Znak sprawy: ZP/37/TP2/2022

**O D P O W I E D Ź nr 1
na zapytania w sprawie SWZ**

„Zakup sprzętu dla Oddziału Torakochirurgicznego”

Rysunek poglądowy:

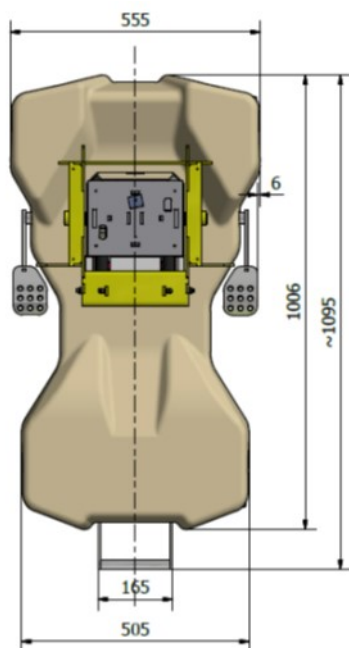
W zakresie pkt. 20: Czy Zamawiający dopuszcza zaoferowanie stołu z podstawą o obrysie i kształcie nieregularnym, zaprojektowanym ergonomicznie dla umożliwienia bliskiego podejścia operujących do kolumny. Proponowana podstawa pokazana jest na poniższym rysunku poglądowym:

Zamawiający informuje, iż pozostaje przy zapisach SWZ.

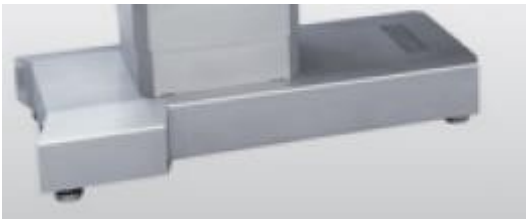
Czy Zamawiający wyrazi zgodę za zaoferowanie stołu operacyjnego wyposażonego w osłonę mieszkową umieszczoną tylko na połączeniu blatu z kolumną, jak na poniższej wizualizacji? Jest to rozwiązanie stosowane przez wielu producentów stołów operacyjnych, pozwalające na ochronę elementów stanowiących połączenie stołu z blatem. – dotyczy l.p. 26

Zamawiający informuje, iż pozostaje przy zapisach SWZ.
